Dykkar ref. 5151930/Hilland Vest_
Utsleppsøknad avløp_
Høyringsbrev

LINDÅS, HILLAND VEST – AUKA MIDLERTIDIG UTSLEPP.

Lindås, Alversund

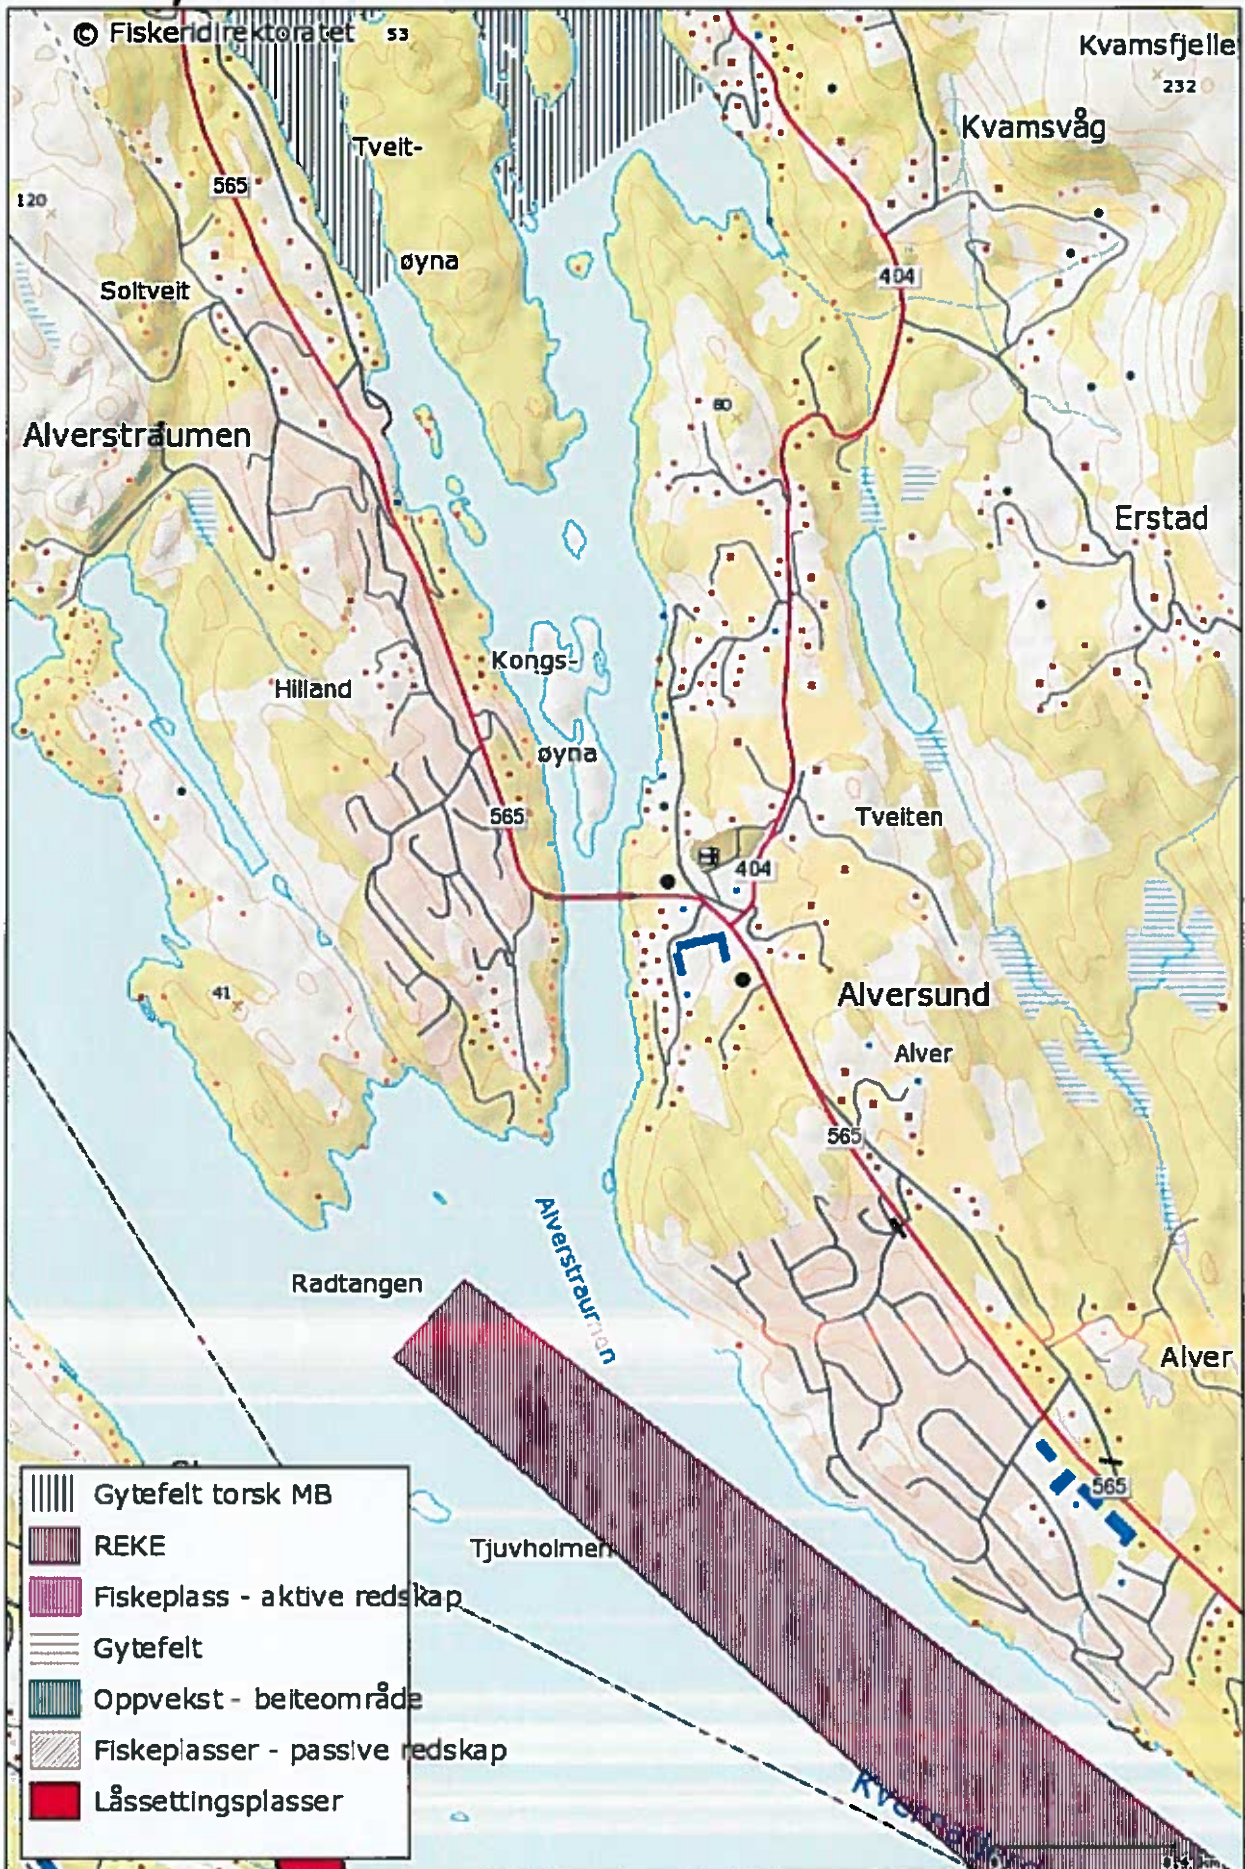
Delar av trasèen for ny utsleppsleidning viser på søknadskartet.
Ein vil allereie no gjere merksam på at ein ikkje kan godt at ei utsleppsleidning blir lagt i det registrerte trålfeltet, eller like ved.
